Betrifft: Gemeinde Drelsdorf

☒ B-Plan Nr. 17, vorhabenbezogen

☒ F-Plan, 18. Änderung

- **18. Änderung des Flächennutzungsplans und**
- **Aufstellung des vorhabenbezogenen Bebauungsplans Nr. 17 „Photovoltaik-Freiflächenanlage“ der Gemeinde Drelsdorf**
- **Planungsanzeige gem. § 11 LaplaG zugleich frühzeitige Behördenbeteiligung gem. § 4 Abs. 1 BauGB**
- **Stellungnahme des Kreises Nordfriesland vom 21.01.2025**

In den angegebenen Flurstücken befindet sich die Rohrleitung D37. Ein Plan ist als Anlage beigefügt.

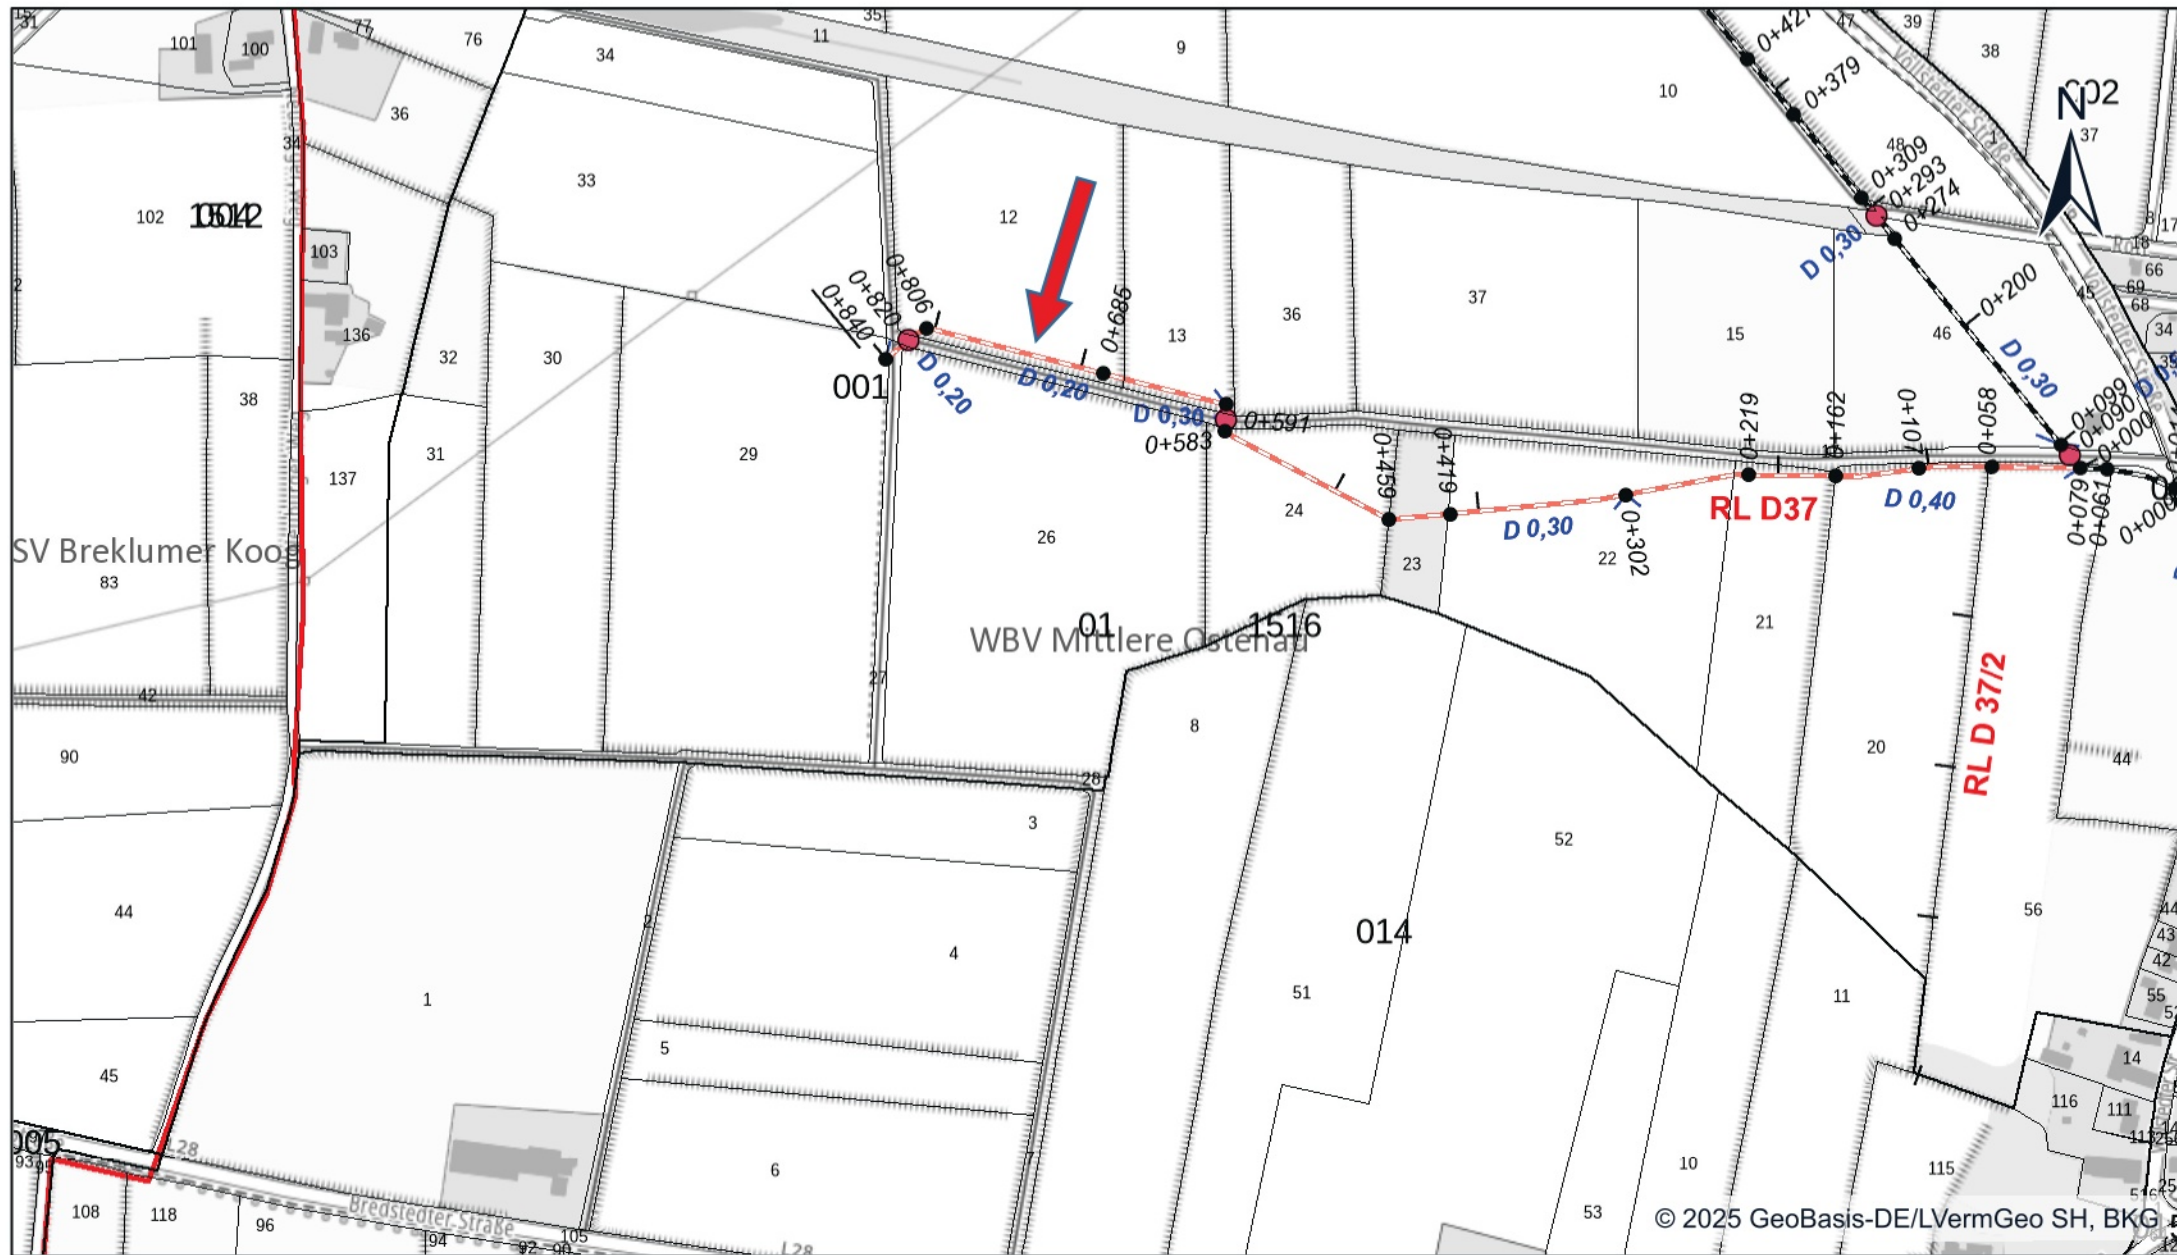
<u>Kennzeichnung</u>	<u>Auflagen / Hinweise</u>
x	Böschungen und ein Schutzstreifen von 6,00 Metern Breite längs der Verbandsgewässer müssen von Anpflanzungen und baulichen Anlagen

Die Unterquerung der betroffenen Gewässer muss mittels Spühlbohrverfahren mindestens 2 Meter unter dem Gewässer des Wasser- und Bodenverbandes erfolgen. Ein Lageplan sowie die Bohrprotokolle sind nach Abschluss der Arbeiten dem Wasser- und Bodenverband zu übersenden.
x	Die Bauarbeiten sind rechtzeitig vor Baubeginn dem Wasser- und Bodenverband schriftlich anzuzeigen.
x	Vor Beginn der Bauarbeiten muss eine Begehung mit dem Wasser- und Bodenverband zur Einweisung vor Ort stattfinden. Der Termin ist mit dem Wasser- und Bodenverband rechtzeitig abzustimmen.
x	Die Bauarbeiten sind mit dem jeweiligen Landeigentümer vor Beginn abzustimmen.
